Emne: SV: SV: Detaljregulering Langeland - møte for gjennomgang av plansaken

Oversender dokumentene som gjelder reguleringsplan for område B5 på Langeland i Meland som må er sendt inn til kommunen.

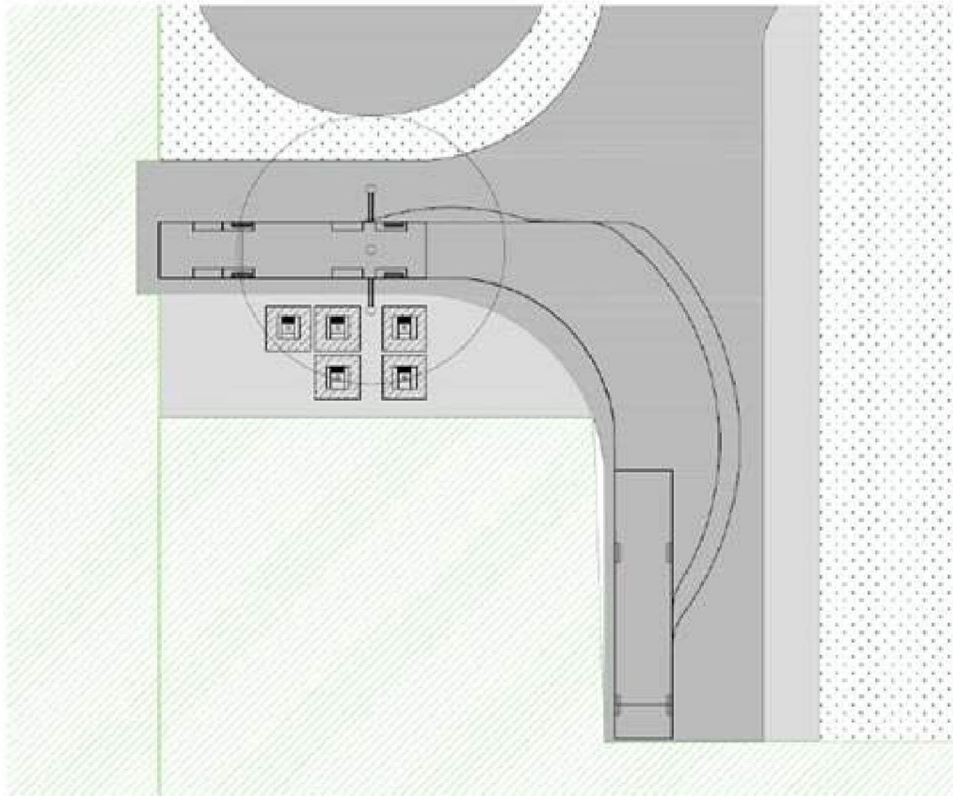
Det er også viktig at renovasjonsbilen får nytta støttelabbane sine. Sjå illustrasjon under som viser korleis ein kan setja opp stasjonen med til dømes 5 behaldarar.
